Министерство путей сообщения СССР
ГИПРОТРАНССИГНАЛСВЯЗЬ
Апрель 1978 Шифр ЭЦБ 36; ЭИМ 18; №1247/874. Составил Дмитриев

УКАЗАНИЯ

Изменения в схемах увязки
с перегонными устройствами
автоблокировки

Смогчк № РЧ-13

Схема
включения исключающего реле схемы смены направления движения.
(Типовые решения ЭЦ-9 лист 46.)

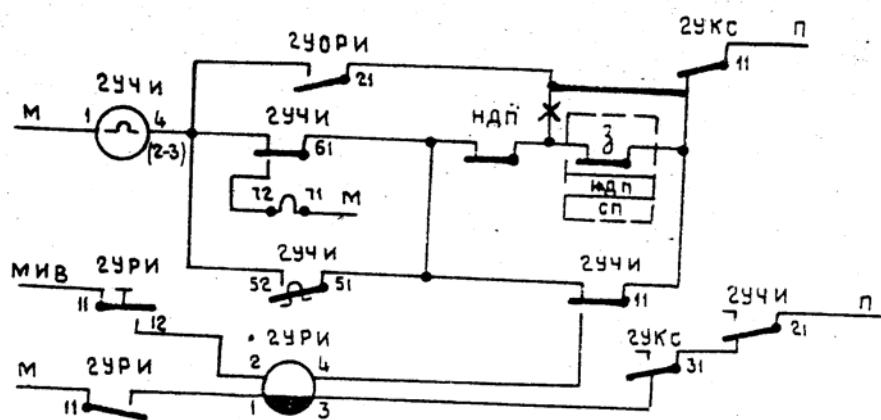
В существующих схемных решениях увязки с устройствами автоблокировки, рекомендованных типовыми решениями ЭЦ-9 и МРЦ-9, искусственная разделка исключающего реле схемы смены направления движения проходит через фронтовой контакт замыкающего реле последнего в маршруте отправления участка.

Если при искусственной разделке кнопка этого участка случайно не будет нажата, комплект реле искусственной разделки не вернется в исходное состояние, т.к. реле 2УРИ заблокировано через тыловой контакт реле 2УЧИ и групповое реле ГРИ не включается.

Для исключения этого недостатка в действующих устройствах в схему исключающего реле следует внести изменения показанные на приложении I.

Примечание: Утолщенной линией и закрещенным показаны изменения, которые надлежит внести в действующие устройства ЭЦ.

Изменения аналогичные показанным на схеме, внести в устройство, выполненные по типовым решениям МРЦ-9.

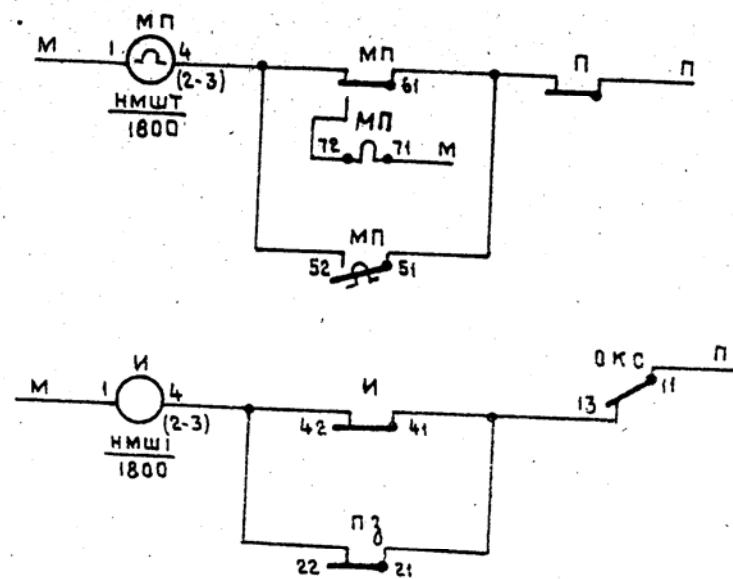
При новом проектировании с целью совершенствования схемы увязки с устройствами автоблокировки следует: изменить схему включения исключающего реле схемы смены направления движения /как показано в приложении 2/; установить медленнодействующий повторитель путевого реле участка, последнего в маршруте отправления, контакт которого ввести в схемы разделки маршрутов.

МП - медленнодействующий повторитель путевого реле последнего в маршруте отправления путевого участка
И - исключающее реле схемы смены направления движения.
